Aménagement de la Scandibérique (EV3) au niveau d'Orly et à Vitry

Annexe au courrier adressé au Conseil départemental du Val de Marne, 30 novembre 2017 (Photos FCDE)

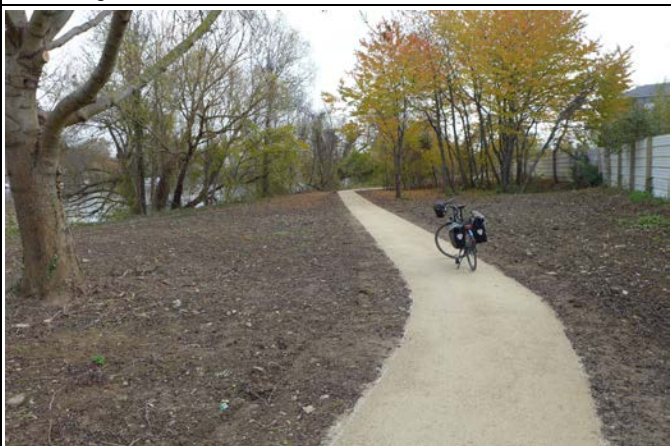
2. Ce passage est toutefois resté longtemps difficilement praticable, avec un **chemin très dégradé**, non revêtu, en particulier sur la section au sud du port d'Orly (photo). Au niveau du port lui-même, le chemin empierré est lui aussi dégradé par les passages d'engins lourds.
